BFP-A6079-0342

MELFAテクニカルニュース

表題 RH-6F(R)Hシリーズ クリーン仕様のジャバラ 取り付けボルト変更のご連絡**Subject:** Notice of change in mounting bolts for RH-6F(R)H series clean specification bellows.**適用機種** RH-6FHシリーズ (RH-6FH35/45/55) RH-6FRHシリーズ (RH-6FRH35/45/55)**Applicable to:** RH-6FH Series (RH-6FH35/45/55) RH-6FRH Series (RH-6FRH35/45/55)

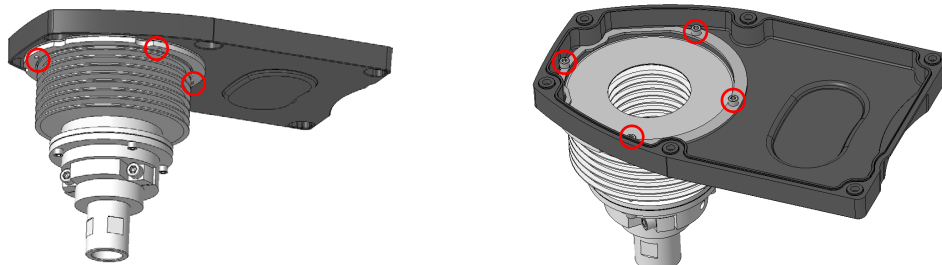
下図 ○ にて示しておりますジャバラ取り付け用ボルトを変更します。

2023年10月以前製造品はM3×8の取付ボルトを使用しておりますが、

2023年11月以降製造品はボルトの長さがM3×10に変更となります。

Change bolt(M3×8) in the part indicated by "○" in the figure below to bolt(M3×10).

This will change from November 2023.

※図はRH-6F(R)H**34Cのジャバラですが、RH-6F(R)H**20Cのジャバラでも同様に
変更が反映されます。

The figure shows the bellows for RH-6F(R)H**34C, but the same changes will also be applied to the bellows for RH-6F(R)H**20C.

2023年11月以降の交換用ジャバラにはM3×10のボルトが添付されますので

ジャバラ交換の際は既存のボルトから添付されているボルトに付け替えをお願いします。

When replacing bellow, please replace it with the attached bolt(M3×10).
